2013年10月  
三木プーリ株式会社  
営業本部長 塚越一宏

### ラバースプリング ロスタ 一部仕様変更のご案内

■ロスタ サスペンションユニット DR-S、DR-A、BR (クランプ)

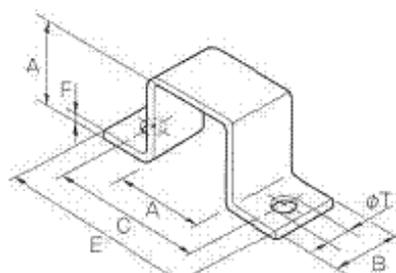
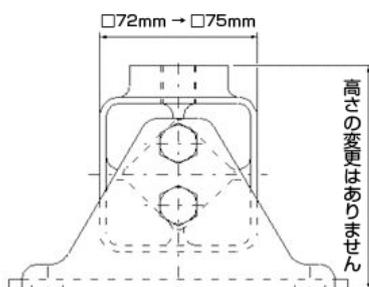
ロスタ サスペンションユニット  
DR-S、DR-AおよびBRモデルのサイズ45、50において、□寸法をそれぞれ72mm→75mm、78mm→80mmに変更とし、型式末尾に-Nを付加します。

変更前製品				
型式	□A	A	C	E
DR-S(A)-45	72	-	-	-
DR-S(A)-50	78	-	-	-
BR-45	-	72	115	145
BR-50	-	78	130	170

変更後製品				
型式	□A	A	C	E
DR-S(A)-45(-N)	75	-	-	-
DR-S(A)-50(-N)	80	-	-	-
BR-45-N	-	75	120	150
BR-50-N	-	80	135	180

■ロスタ 防振マウント V-38

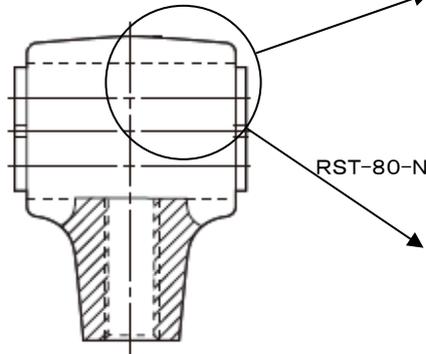
ロスタ 防振マウント  
V-38型の□寸法72mm→75mmに変更とし、型式末尾に-Nを付加します。

■ロスタ 揺動マウント RST-15~50

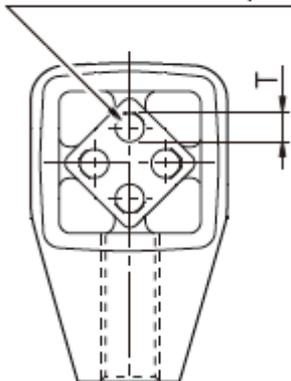
ロスタ 揺動マウント  
RST-18～50型の内角部品の塗装を廃止します。  
RST-60、80型の内角部品の取り付け用タップ穴寸法（有効タップ長さ）を変更します。  
タップ穴寸法の変更につきましては、新型式として型式に-Nを付加します。
